INFORME DE VISITA DE CONTROL
N° 134-2022-CG/GRHC-SVC

OPERATIVO DE VISITA DE CONTROL
BUEN INICIO DEL AÑO ESCOLAR 2022

HUÁNUCO, 25 DE FEBRERO DE 2022

Imagen N° 5
Losa deportiva donde podría habilitarse los módulos prefabricados.

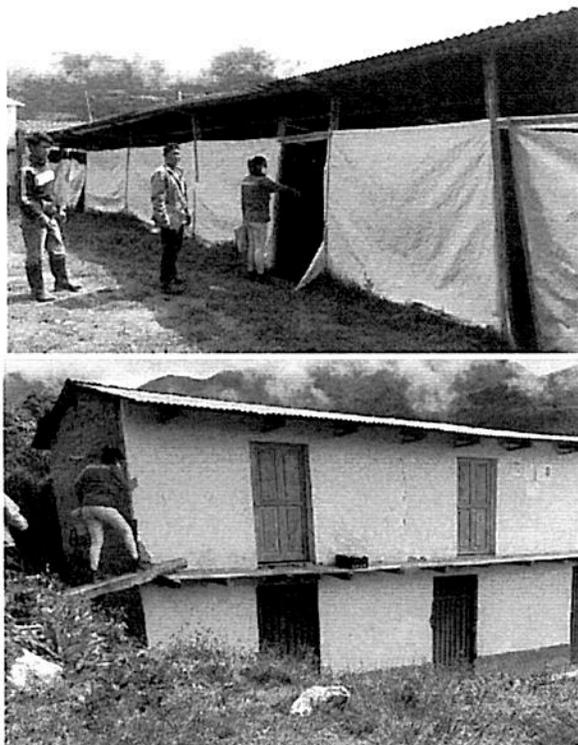
Al respecto, los padres de familia acondicionaron módulos provisionales para el dictado de cursos durante el 2021, las cuales no cuentan con las condiciones mínimas establecidas en las Normas técnicas para el diseño de locales de Educación Básica Regular Primaria – Secundaria, toda vez

que dichas aulas se encuentran en condiciones precarias y con deficiente SS.HH que pone en riesgo la salud de los estudiantes, tal como se observa en el registro fotográfico siguiente:

Imagen n.º 6
Estado actual de la Infraestructura Educativa 32507 del centro poblado de San isidro.

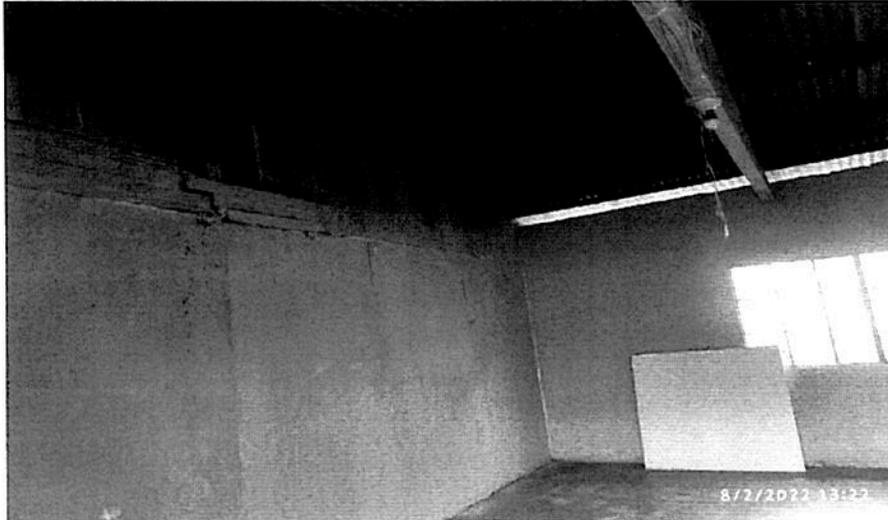
genera debilitamiento de la estructura y humedad en las paredes, tal como se visualiza en la imagen siguiente:
